Konu : Alanya İlçesi, Saray Mahallesi, Kızlarpınarı
Caddesi UİP Değişikliği

Antalya İli Alanya İlçesi
Saray Mahallesi Kızılpınarı Caddesine İlişkin
1/1000 Ölçekli Uygulama İmar Planı Değişikliği

**ANTALYA İLİ ALANYA İLÇESİ
SARAY MAHALLESİ
KIZLARPINARI CADDESİNE İLİŞKİN**

**UYGULAMA İMAR PLANI DEĞİŞİKLİĞİ
PLAN AÇIKLAMA RAPORU**

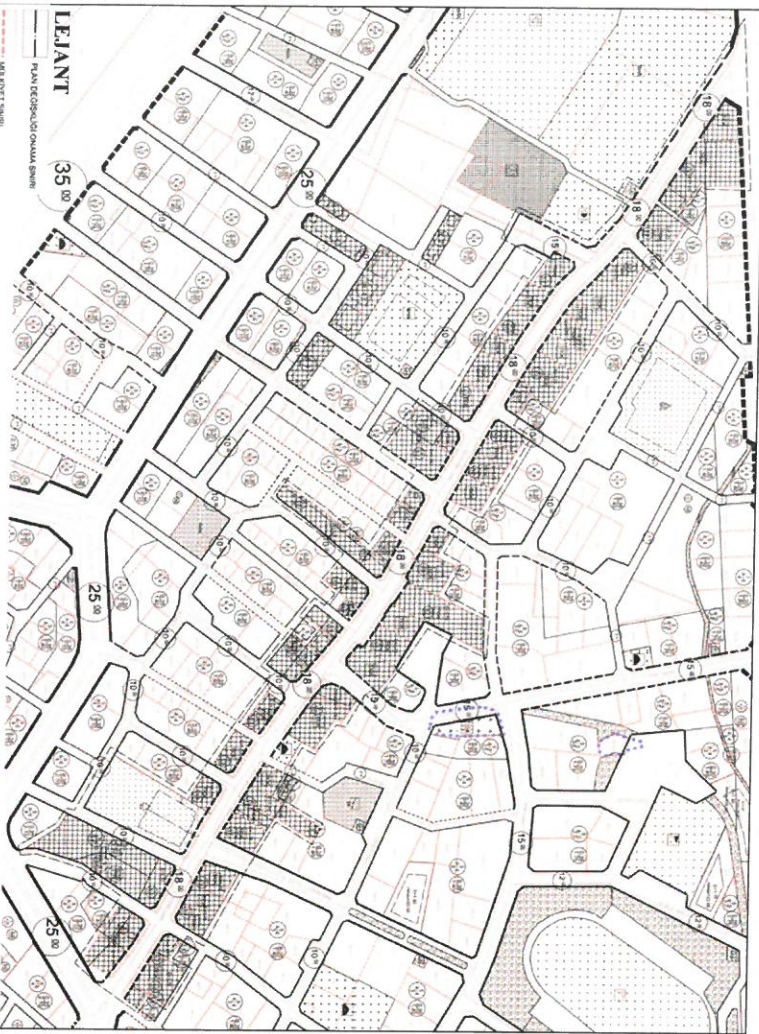
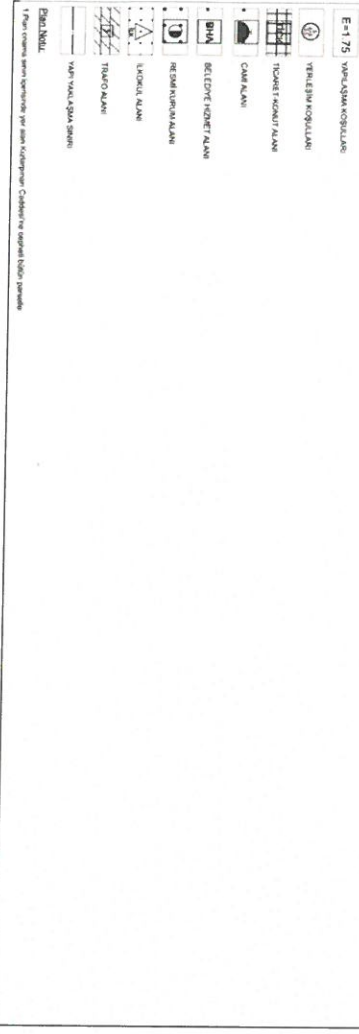
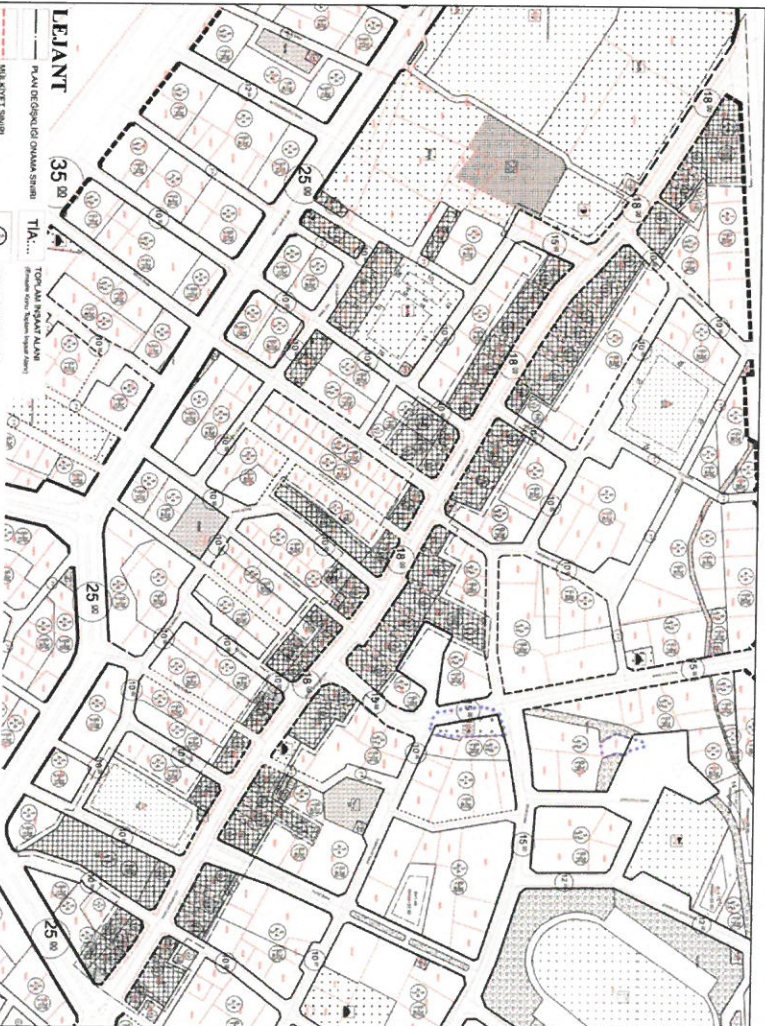
Alanya Belediye Meclisinin 04.07.2023 tarih ve 218 sayılı kararı ile uygun bulunan, Saray Mahallesi, Kızlarpınarı Caddesi 778 ada 1 ve 4 ile 43 ada 69 parsellerin yapılaşma koşullarının yeniden düzenlenmesi ve plan notu eklenmesine ilişkin 1/1000 ölçekli Uygulama İmar Planı Değişikliğinin incelenerek, karara bağlanmak üzere **Büyükşehir Belediye Meclisine havalesini arz ederim.**

İmar ve Bayındırlık Komisyonunun 20.06.2023 tarih ve 6 nolu kararında yer alan; Plan ve Proje Müdürlüğü'nün; Saray Mahallesi Kızlarpınarı Caddesine İlişkin 1/1000 Ölçekli Uygulama İmar Planı Değişikliği talebi incelenmiş olup; ekteki şekli ile değiştirilerek, Meclis Başkanı Adem Murat YÜCEL tarafından oylamaya sunuldu. Adem Murat YÜCEL, Mustafa TUNA, Fevzi ALAETTİNOĞLU, Mustafa TOKSÖZ, Ali ŞAHİN, Fatma Melike NAZİFOĞLU, Tunahan KASAPOĞLU, Mehmet Ali TEKİN, Merve BAYSAL, Nuri TOKUŞ, Emine ÇALIŞ, Kayhan BALTA, Mehmet BABAOĞLU, Mehmet Ali KİRİŞ, Alper BİRER, Katja Paulina KARPPJARVİ MÜFTÜOĞLU, Muammer ÖZBUDAK, Bilal AZAK, Meliha ARAS ERDOĞAN, Ahmet DAYANÇ, Arif TOK, Mehmet ŞENLİ, Nazmi ZAVLAK, Hüseyin YAMAN ve Yılmaz BAĞIŞLAR' ın **KABUL** oylarıyla Meclis üyelerinden Fikret ARIK, Hasan BASAR, Didem DİM ÖZALTIN, Halit ÖZTÜRK ve Alper KAN' ın **RED** oylarıyla Kararın kabulüne **OYÇOKLUĞU** ile karar verildi.

Şekil.8. 43 Ada 69 No.lu Parselin Toplam İnşaat Alanı (TİA) Sınırı

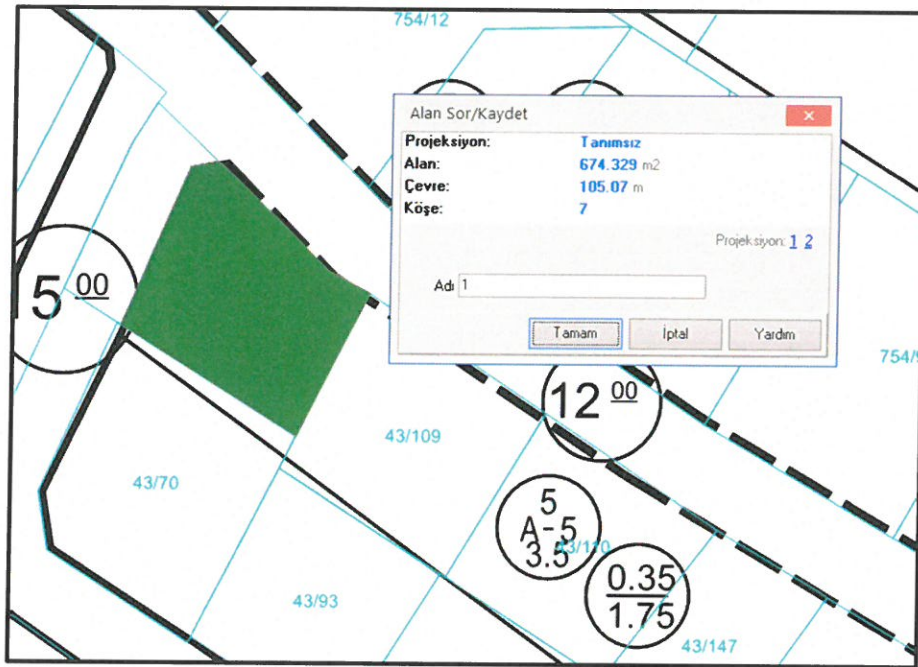
43 ada 129, 128, 147, 110 ve 109 no.lu parsellerdeki hak sahipleri ise Kızlarpınarı Caddesi cephesindeki yeni ada kenarı sınırı ve yerleşim koşullarıyla birlikte yapı taban alanında emsal ve emsal harici %10 haklarını kullanmaktadır. Bu nedenle, yan bahçe mesafelerinde bir deęişiklik yapılmamıştır. Ancak; ele alınan uygulama imar planı deęişikliği teklifi kapsamında incelenen 43 ada 69 no.lu parsel için 19.04.2023 tarihinde askından indirilerek yürürlüğe giren Kızlarpınarı Caddesi'ne ilişkin imar planı deęişikliğinde sehven hata yapıldığı anlaşılmıştır. Bu bağlamda; 43 ada 69 no.lu parseldeki hak sahibinin emsal hakkı ile emsal harici %10 hakkını yapı taban alanında kullanması için batı cephesindeki ada kenarının yerinin deęiştirilmesine gerek olmadığı anlaşılmış olup ele alınan imar planı deęişikliği teklifinde ada kenarı 43 ada 70 no.lu parselin adakenarı sınırıyla aynı hizaya getirilmiş ve yan bahçe mesafesinde deęişiklik yapılmamıştır. Bunun yanında; unutulmuş plan notuna ilişkin hazırlanan imar planı deęişikliği teklifi kapsamında yapılan incelemede 3194/18.madde uygulaması görmemiş olan 43 ada 69 no.lu parsel için plan notunda belirtilen "...emsale konu inşaat alanı brüt parsel üzerinden hesaplanır" ibaresinin uygulanması halinde söz konusu parselin fazla

emsal kullanmasının yolu açılacağı ön görülmüş olup bu durumun engellenmesi adına 43 ada 69 no.lu parsel için toplam inşaat alanı (TİA) belirlenmiştir. Buna göre belirlenen toplam inşaat alanı (TİA) sınırı 19.04.2023 tarihinde askından indirilerek yürürlüğe giren Kızılarpınarı Caddesi'ne ilişkin imar planı değişikliğinden önceki mevcut hakkı üzerinden hesaplanmış olup söz konusu alanın sınırı ise plan üzerinde belirlenen yol genişlikleri dikkate alınarak 43 ada 69 no.lu parselin batısında adakenarı sınırından, kuzeyinde (Kızılarpınarı Caddesi cephesi) parsel sınırından alınmıştır (Şekil.8). Bu bağlamda; 43 ada 69 no.lu parselin alanı 674,329 m² olarak hesaplanmış olup 1,75 olarak belirlenen ve değiştirilmeyen emsal ile çarpılarak söz konusu 43 ada 69 no.lu parsel için 1180 m² toplam inşaat alanı (TİA) belirlenmiştir.

Böylece plan notu sonucu söz konusu 43 ada 69 no.lu parselin fazla emsal alanı kullanmasına neden olacak durum ortadan kaldırılmıştır. Bu duruma ek olarak 19.04.2023 tarihinde askından indirilerek yürürlüğe giren uygulama imar planı değişikliğinde ada kenarı parsel sınırına getirilen 43 ada 186 no.lu parselin (resmi kurum alanı) ada kenarı değiştirilmemiş olup 43 ada 70 no.lu parsel ile 43 ada 69 no.lu parselin batı cephesinin tamamı genel otopark alanı olması ön görülmüştür. Böylece terminal (otogar) alanının ihtiyacı olan genel otopark alanının da bir kısmının karşılanması planlanmıştır.

Saray Mahallesi Kızıllarınarı Caddesine İlişkin 1/1000 Ölçekli Uygulama İmar Planı Değişikliği

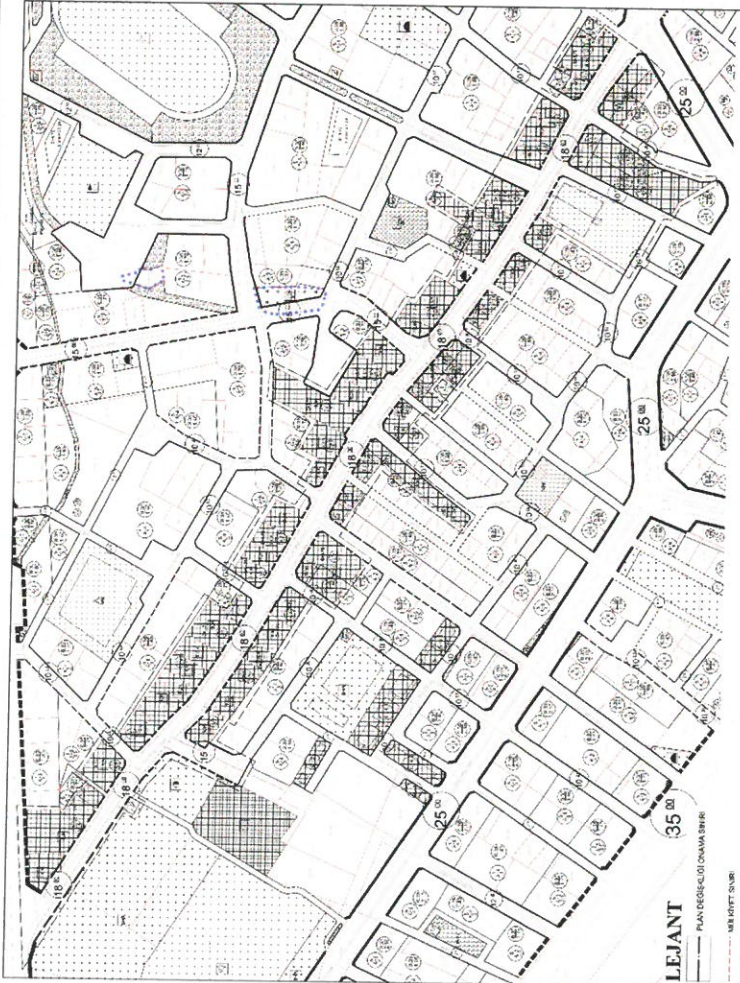
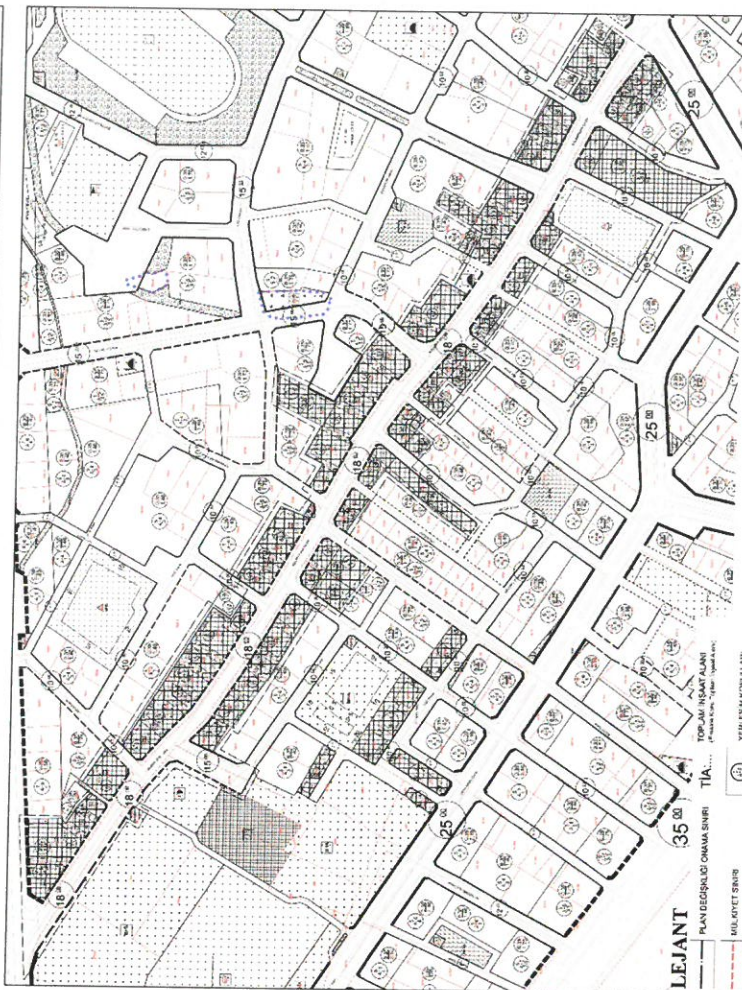
Sehven unutulmuş plan notunun eklenmesi gerekçesiyle ele alınan uygulama imar planı değişikliği kapsamında; 19.04.2023 tarihinde askından indirilerek yürürlüğe giren Kızlarpınarı Caddesi'ne cepheli taşınmazlarla ilgili uygulama imar planı değişikliğindeki hesaplamalar tekrar incelenmiştir. Parsel büyüklükleri yaklaşık 240 m² ile 4563 m² arasında değişiklik gösteren söz konusu taşınmazların; ortalama parsel büyüklüğü ise 844 m²'dir. Ancak, parsel büyüklüğü 600 m²' den küçük olan 27 parsel bulunmaktadır. Bu bağlamda; 12m.'lik yol genişliği 18m.'ye yükselen Kızlarpınarı Caddesi'nde; caddeye cepheli ada kenarları yer

değiştirildiği ve yapıların taban alanı küçüldüğü için bahsi geçen uygulama imar planı değişikliği sonrası bütün hak sahiplerinin merdiven, asansör boşluğu vs. için kullanması adına sahip olduğu emsal harici %30 hakkın tamamını yapının taban alanında kullanmasının mümkün olmadığı anlaşılmıştır (Tablo.1). Buna göre; 19.04.2023 tarihinde askından indirilerek yürürlüğe giren uygulama imar planı değişikliğinde merdiven, asansör boşluğu vs. için hak sahiplerine verilen emsal harici hakkın yapı taban alanında %10'unun kullanılabilmesi kriter olarak belirlenmiştir. Uygulama imar planı değişikliği öncesi belirlenen ve uygulama imar planı değişikliği sonrası değiştirilmeyen 1.75 emsal hakkının tamamını hak sahiplerinin kullanabilmesi adına ise kat sayısı 5 kattan 6 kata çıkarılmıştır. Böylece, ön bahçe mesafesi 5m, yan bahçe mesafesi ise 3,5m olarak planlanan uygulama imar planı değişikliğinde yapı taban oturum alanları küçülen söz konusu parsellerdeki hak sahiplerinin mevcut koşullardaki (imar planı değişikliği öncesi) yapılaşma haklarının korunması ve emsal haklarını kullanabilmesi sağlanmıştır. Bu doğrultuda; imar planı değişikliğine konu parseller için yapılan hesaplamalar aşağıda yer alan Tablo.1'de gösterilmektedir.

1. Plan onama sınırı içerisinde yer alan Kızılarpınarı Caddesi'ne cepheli parsellerde rızai terk yapılması koşuluyla Toplam İnşaat Alanı(TİA) belirtilmeyen parsellerde emsale konu inşaat alanı brüt parsel üzerinden hesaplanır.
2. Plan onama sınırı içerisindeki TİCK alanlarında asma kat yapılamaz (Alanya Merkez Mahalleleri 1/1000 Ölçekli Uygulama İmar Planları Plan Hükümleri Revizyonu'ndaki D.2.9 maddesi uygulanamaz.)
3. Plan ile öngörülen emsale konu yapı taban alanı katsayısı (TAKS) oranında yapı yapılamaması ya da bina derinliğinin 10 metreden az olması durumunda plan üzerinde belirlenen arka bahçe mesafesine uyma zorunluluğu aranmaz Bu gibi durumlarda; "Alanya Merkez Mahalleleri 1/1000 Ölçekli Uygulama İmar Planları Plan Hükümleri Revizyonu" nun D. 1.1.5 maddesi uygulanır.
4. İmara esas jeolojik etüt ve jeoteknik etüt raporu yapılmadan uygulamaya geçilemez.
